43F-9-012

不具合連絡書

415CFP-043-90F

1. 0mmタテチドリコンタクトA

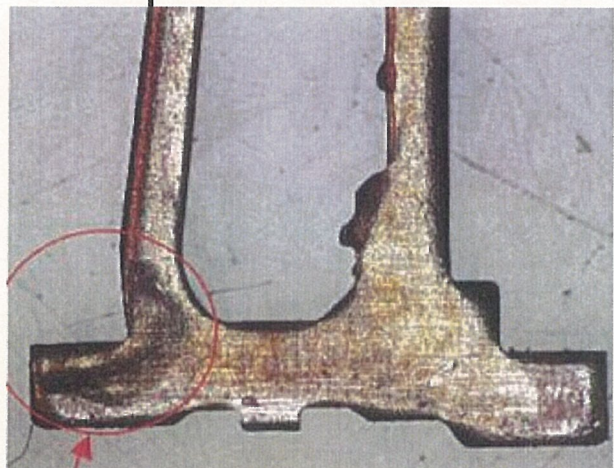
変形不良

打痕による変形

組立品 5/2,000ヶ(22/18,000PIN)

1ヶ飛びに連続発生(2ヶ取り)

発生リール使用済。

組立品についても、選別済。
